Teie 14.04.2026 nr 3-2.1/2026/2364

Meie 21.04.2026 nr 7.1-1/26/6367-2

**Kehtna vallas Ellamaa külas Aaso  
maaparandusehitiste hoiutööde ja teede  
rekonstrueerimise projekti koostamise  
lähteülesande kooskõlastamine märkustega ja  
ristumiskoha ehitamise nõuded**

Joonis 1. Ristumiskoha pikikaldete kujundamine

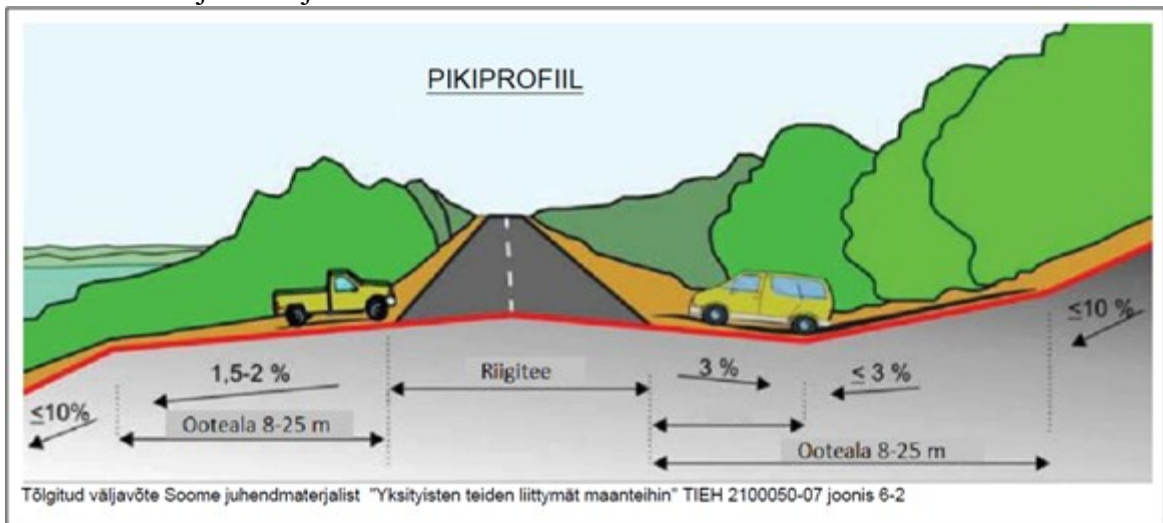
10. Ristumiskoht projekteerida riigiteega võimalikult täisnurga all. Ristumiskoha pikikalded määrata vastavalt alltoodud joonise põhimõtetele arvestusega, et riigitee alusele maale sademeveett üldjuhul ei juhita.
